Resolución N° 36762

Ref. Expediente N° NC2018/0006352

Por la cual se resuelve un recurso de reposición

PRIMERO: Que mediante Resolución N° 66380 del 25 de noviembre de 2019 la Superintendencia de Industria y Comercio deniega patente de invención a la creación titulada: “ARTEFACTO FOCALIZADOR O BLANCO MÚLTIPLE DE ENTRENAMIENTO DEPORTIVO, ARMABLE, PORTÁTIL, DE POSICIONAMIENTO VERTICAL INDEPENDIENTE, SOSTENIDO SOBRE UNA BASE DE ANCLAJE CON SOPORTE AUTÓNOMO”, con fundamento en los artículos 16 y 34 de la Decisión 486 de la Comisión de la Comunidad Andina, al estimar que la invención en estudio no cumple con el requisito de novedad, además, la modificación a la materia reclamada constituye una ampliación de materia respecto a la divulgación contenida en la solicitud inicialmente presentada.

Tabla 1

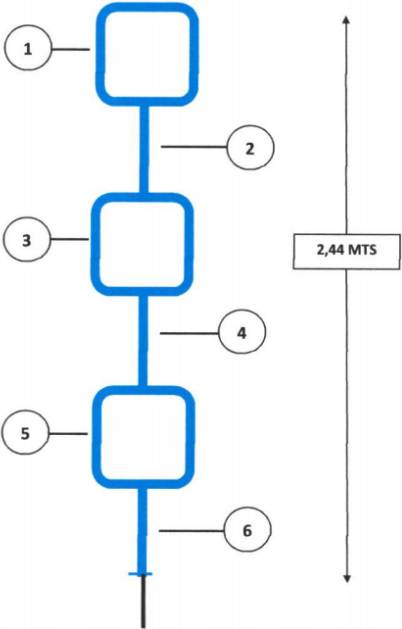
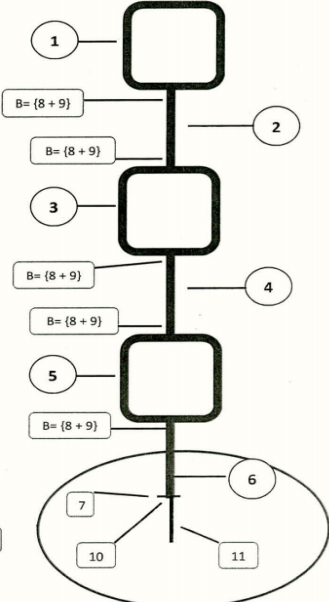
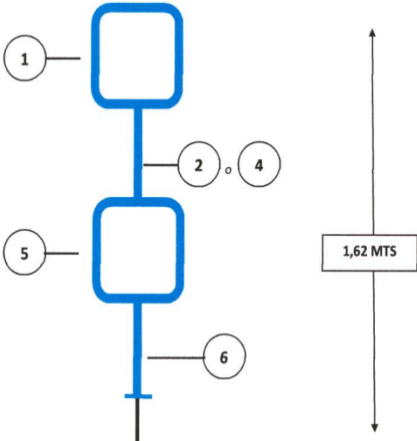
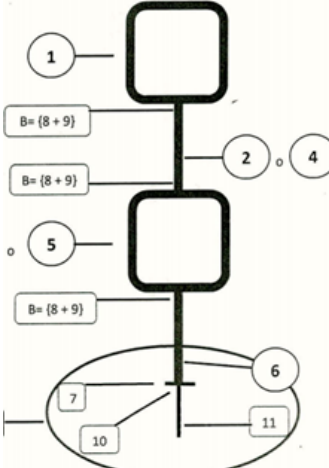
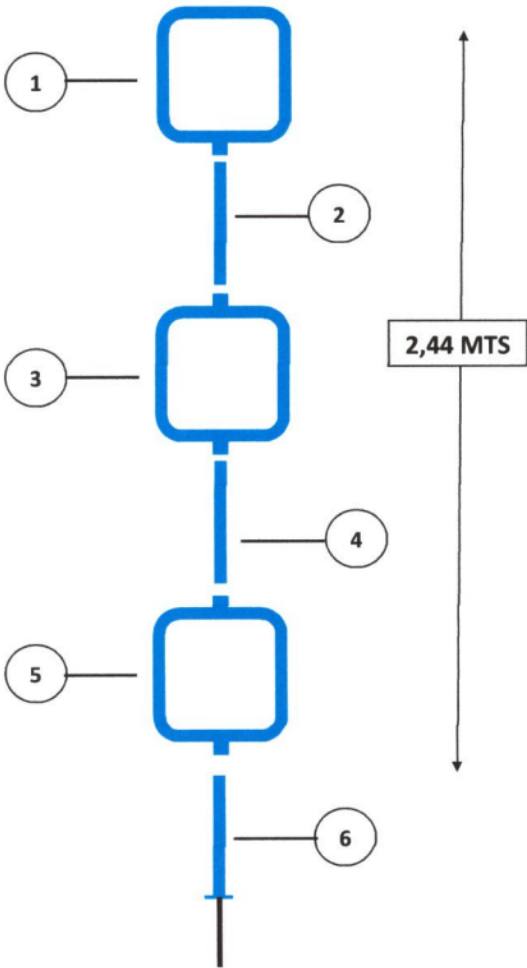
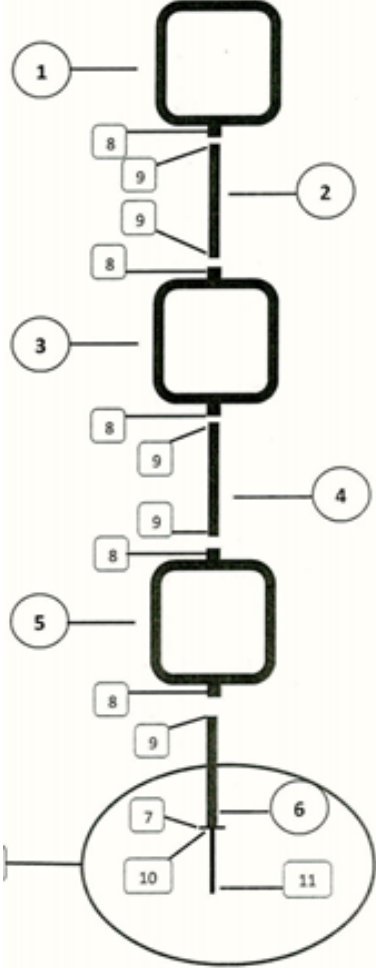
3) Respecto a la falta de comparación entre los dibujos inicialmente presentados y los allegados con la respuesta al examen de fondo, que según el recurrente sustentan la inclusión del resorte y los tipo de acople de los tubos que conforman la estructura del focalizador, se encuentra pertinente hacer la siguiente comparación:

Dibujos NC2018/0006352 del 20 de junio de 2018	Dibujos NC2018/0006352 del 20 de junio de 2019
 (Figura 1) Se muestra la estructura de tres aros cuadrangulares (1, 3 y 5) las secciones ajustables (2, 4 y 6), la base y la estaca. <i>No se muestra ni grafica ni técnicamente un resorte en la estaca o sobre la estaca, no se muestra el tipo de ajuste de los puntos de unión entre los aros cuadrangulares y las secciones ajustables, no hay evidencia de rosca, diferencias de diámetros, ni de acoples, además no se puede determinar que la base sea un disco.</i>	 (Figura 1) Se muestra tres aros (1, 3 y 5) tres uniones tubulares (2, 4 y 6) el soporte autónomo (6, 7, 10 y 11) en donde el disco (7) un resorte (10) y una estaca (11) tres acoples (8 y 9). <i>No se muestra, ni grafica ni técnicamente un resorte en la estaca o sobre la estaca, no se muestra el tipo de ajuste de los puntos de unión entre los aros y las uniones tubulares, no hay evidencia de rosca, diferencias de diámetros, ni de acoples, además no se puede determinar que la base (7) sea un disco.</i>

(Figura 2) <i>No se muestra que la base sea un disco, no</i>	 (Figura 3) <i>No se muestra que la base sea un disco, no se muestra un resorte en la estaca del</i>

<i>se muestra un resorte en la estaca del focalizador, ni medios de ajuste entre los aros y las secciones de unión.</i>	<i>focalizador, tampoco se muestra el tipo de ajuste de los puntos de unión entre los aros y las uniones tubulares, no hay evidencia de rosca, diferencias de diámetros, ni de acoples</i>
 (Figura 3) <i>No se muestra un resorte en o sobre la estaca, no se muestra el tipo de ajuste de los puntos de unión entre los aros y las secciones de ajuste, no hay evidencia de rosca, diferencias de diámetros, ni de acoples en los extremos de las secciones de unión, tampoco se muestra que la base sea un disco.</i>	 (Figura 2) <i>No se muestra un resorte sobre o encima de la estaca, no se muestra el tipo de ajuste de los puntos de unión entre los aros y las uniones tubulares, no hay evidencia de rosca, diferencias de diámetros, ni de acoples en los extremos de las uniones tubulares. Además no se muestra que la base sea un disco.</i>

A partir de la tabla 1 se puede concluir que ninguno de los dibujos enseña un soporte para la materia reclamada en la respuesta al examen de fondo, toda vez que no hay un resorte en o sobre la estaca del dispositivo, además, que las secciones de unión sean tubulares y que tengan acoples por presión con diferencia de diámetros en los puntos de unión o con roscas en dichos puntos, por lo que se ratifica que la materia reclamada
